VOLKSWAGEN GROUP ITALIA S.P.A. 37137 VERONA ITALIA

DATA 20/04/2022

Misura Service T40093/6 – T40150/8

Adattatore T40093/6A

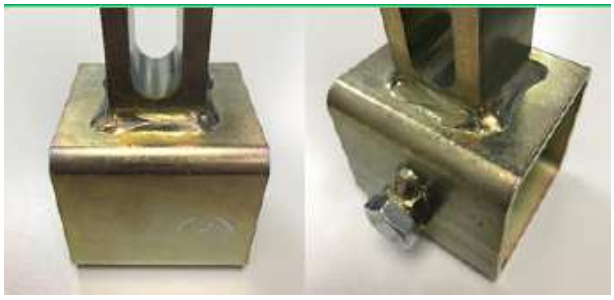
Il Costruttore ha condotto diverse verifiche su questi strumenti che, in alcuni casi, sotto test di doppio e triplo carico, hanno subito una deformazione non idonea. Saldature non sufficientemente robuste sugli attrezzi sono state identificate come causa dell'insuccesso dei test condotti.

Per questo motivo e al fine di garantire la sicurezza per i futuri utilizzi, il Costruttore ha deciso di richiamare e di sostituire gli adattatori **T40093/6** e **T40150/8**. L'adattatore T40093/6 fa parte dei kit T40093, T40093A e T40093B. L'adattatore T40150/8 fa parte del kit T40150. Entrambi i vecchi adattatori saranno quindi sostituiti con i nuovi T40093/6A (V03839142AA). A differenza dei precedenti sopra citati, il nuovo attrezzo presenta un cordone di saldatura circonferenziale e utilizza un materiale più resistente per il tubo quadrato.

3). VGI → Alla ricezione degli adattatori T40093/6 e T40150/8 Vi verrà inviato gratuitamente il nuovo adattatore T40093/6A (per ciascun particolare ricevuto).
